# LICITACIÓN PÚBLICA NACIONAL E INTERNACIONAL Nº 06/2025

**Obra: “Construcción del Centro Acuático Provincial en la  
Ciudad de Rosario, Departamento Rosario”**

## **CIRCULAR ACLARATORIA Nº 2 – CON CONSULTA**

CA 10

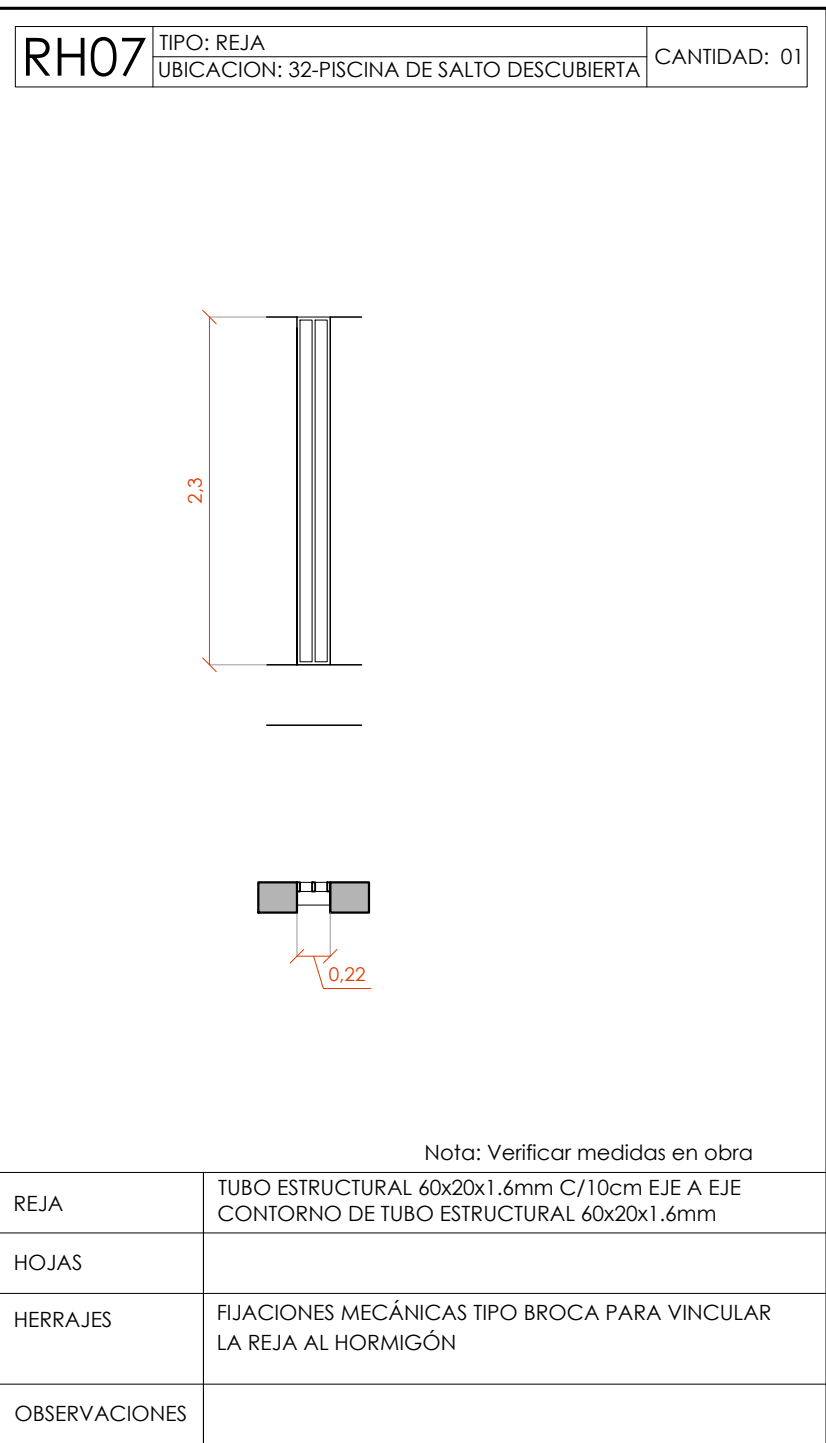
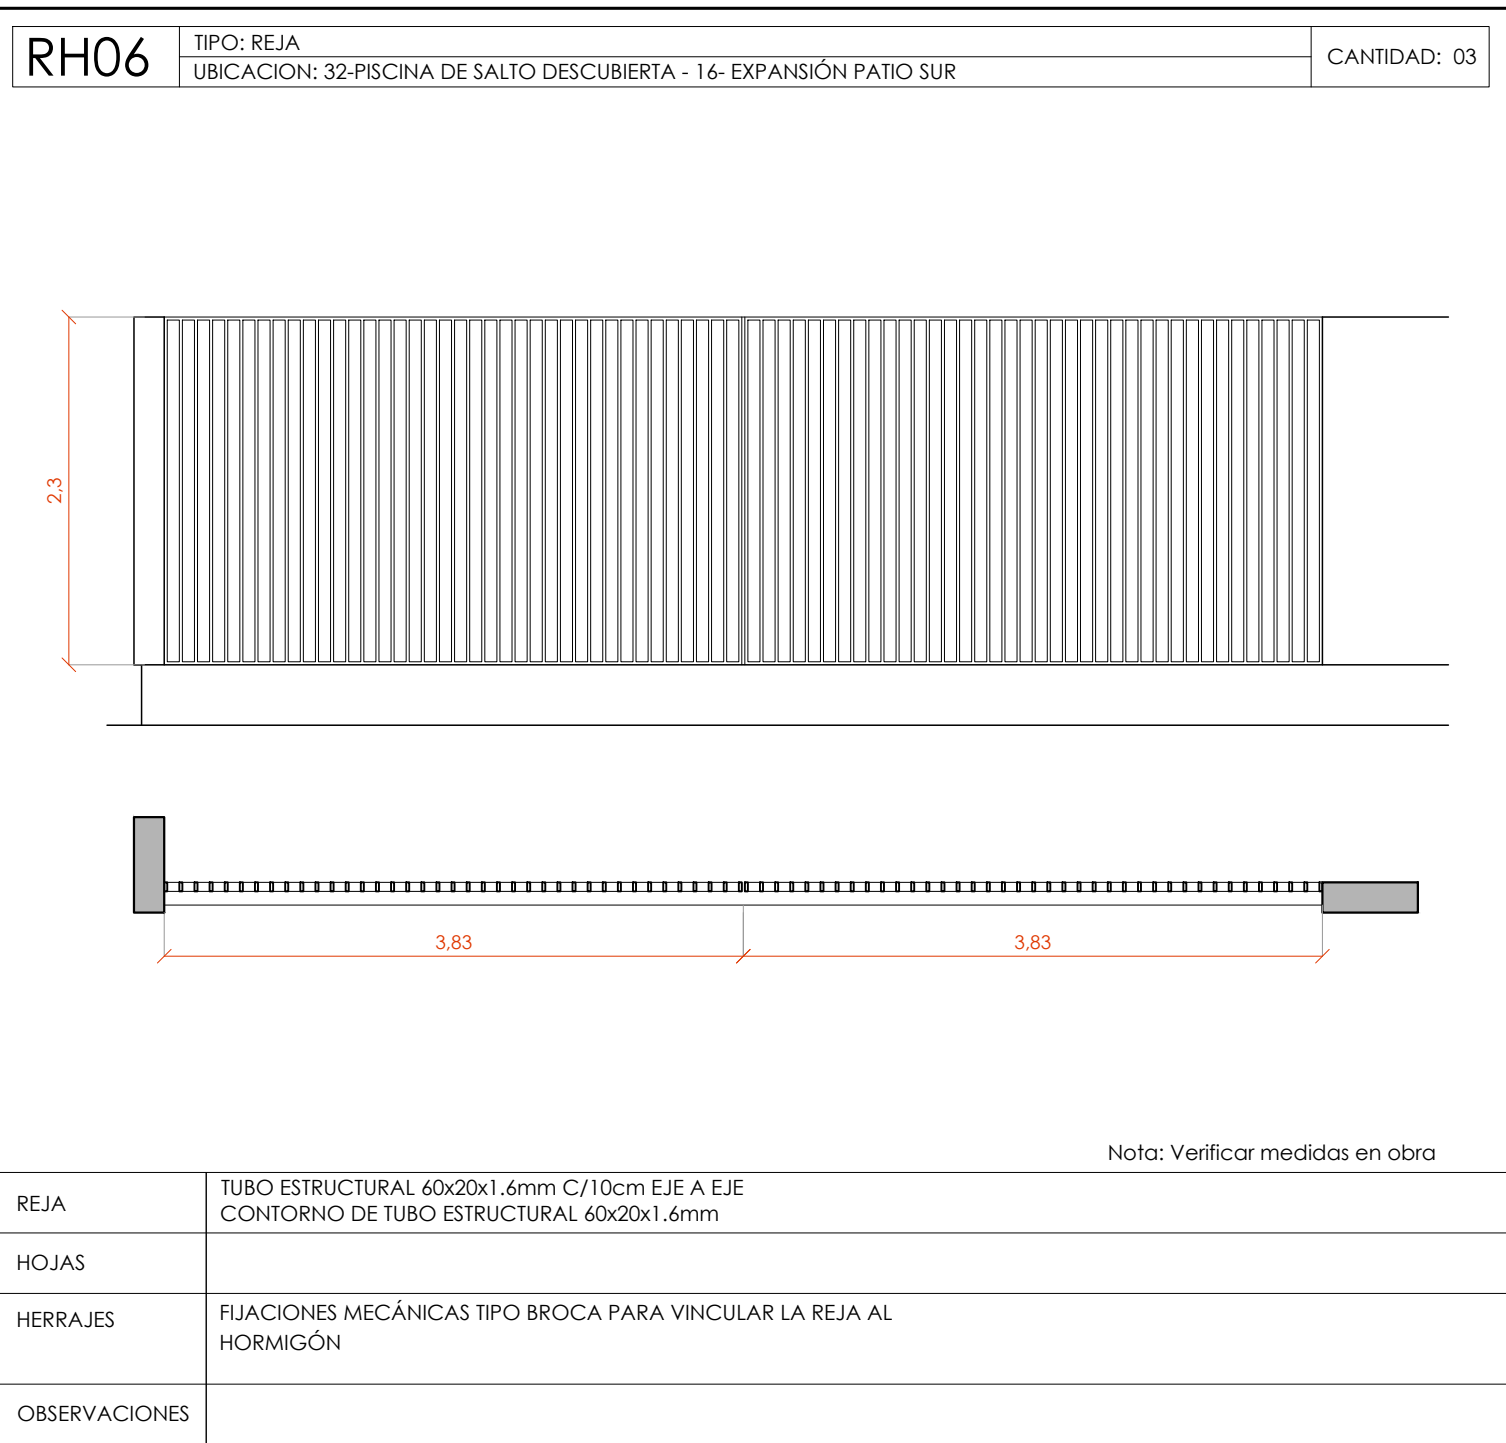
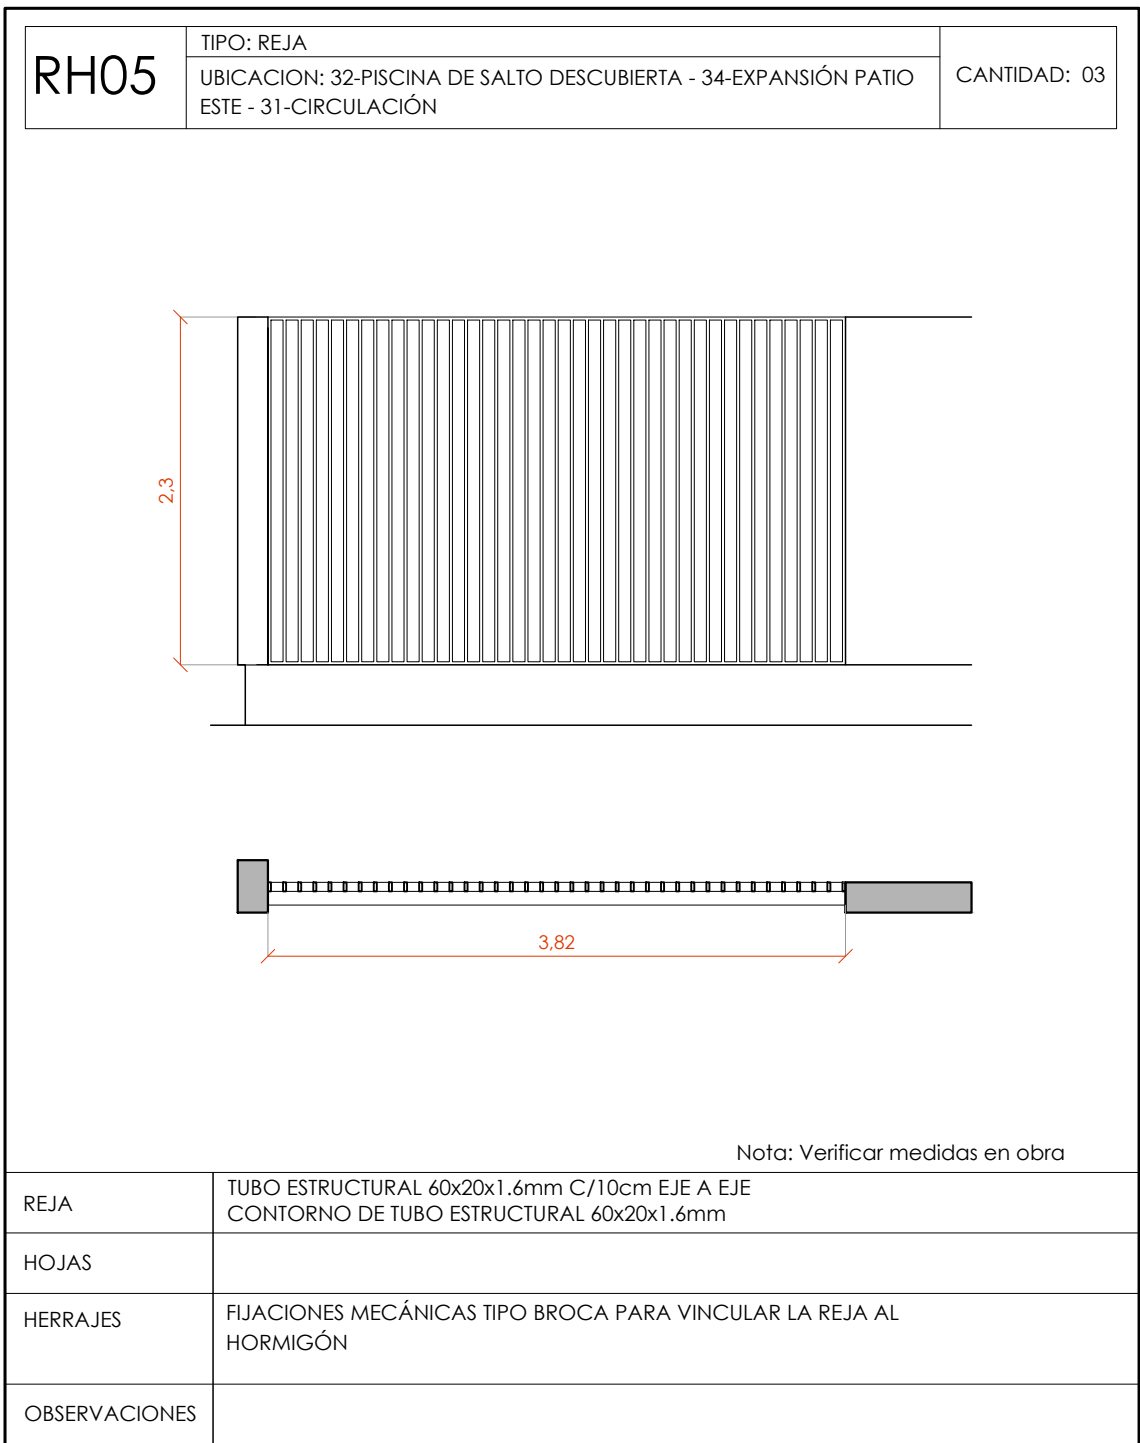
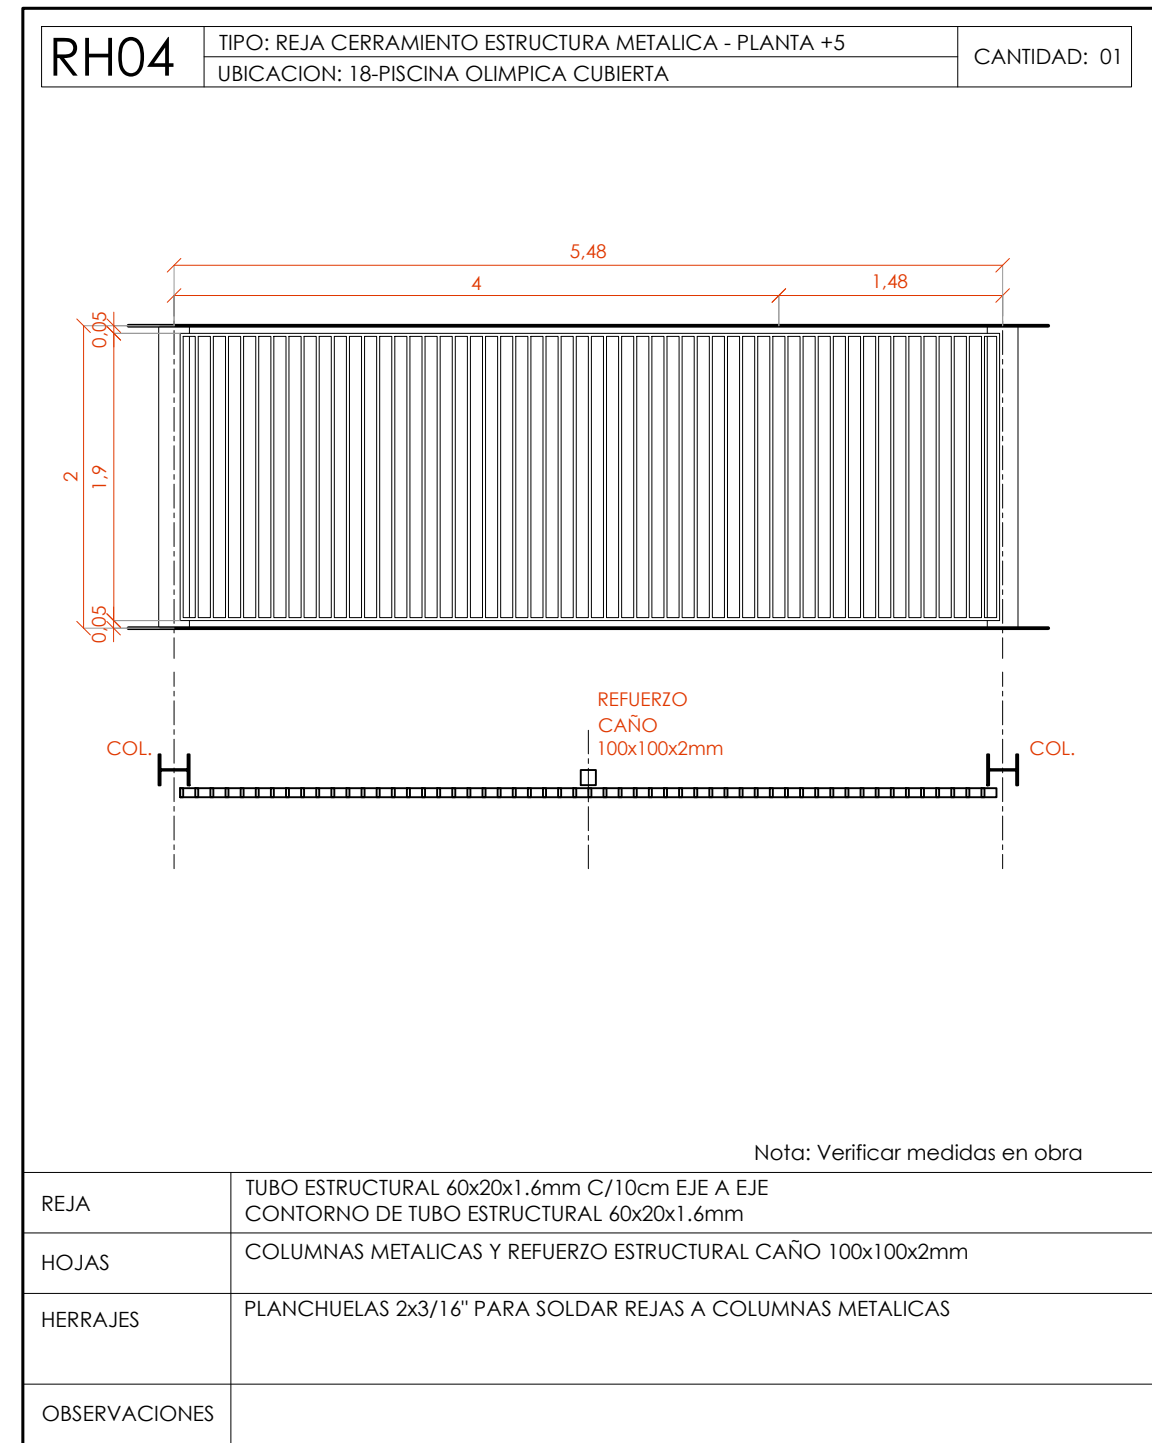
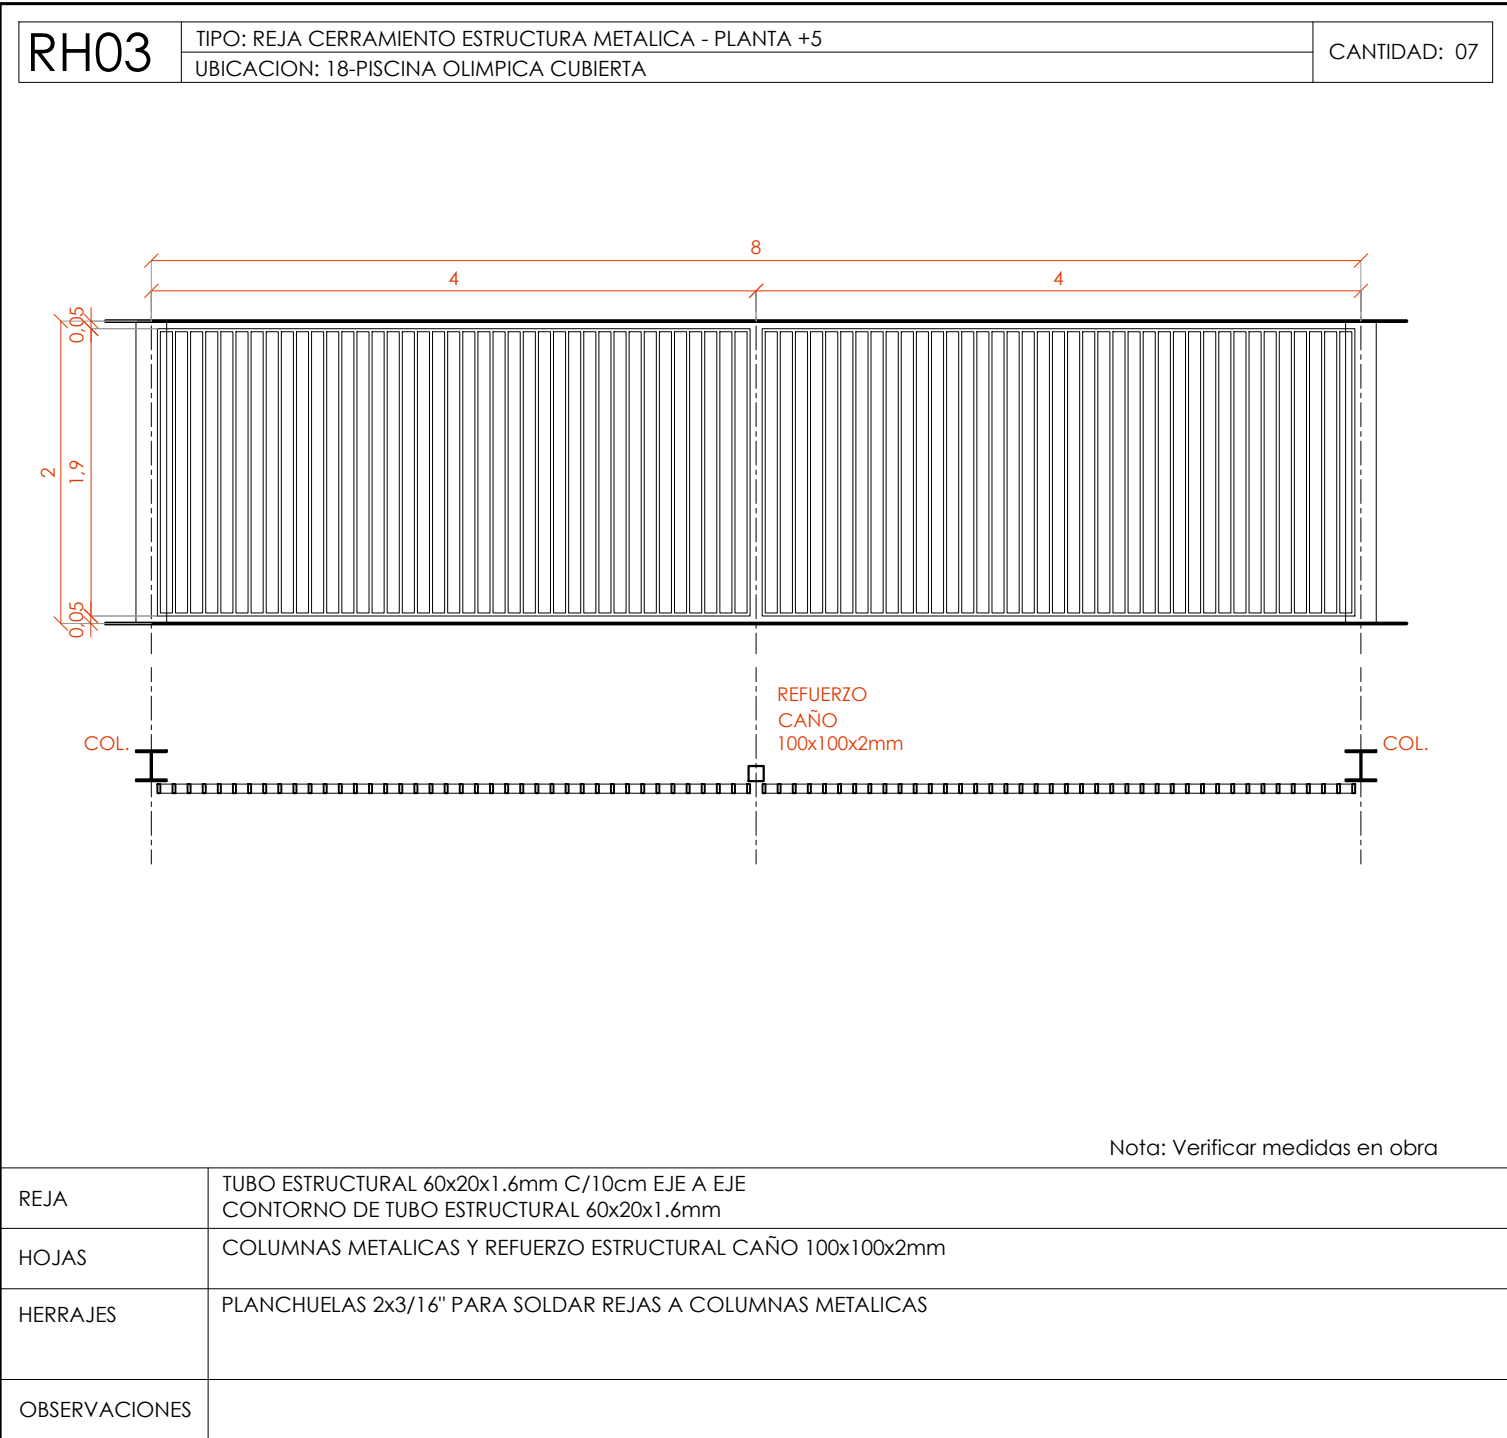
Solicitamos nos envíen las Planillas y Especificaciones de los siguientes CARPINTERIAS: PH07 / PH08 / RH01 / RH02 / RH03 / RH04 / RH05 / RH06 / RH07

Se anexan los siguientes planos actualizados con la información solicitada:

- CA 09 PLANILLAS DE HERRERIAS - PUERTAS Y PORTONES
- CA 10 PLANILLAS DE HERRERIAS – REJAS
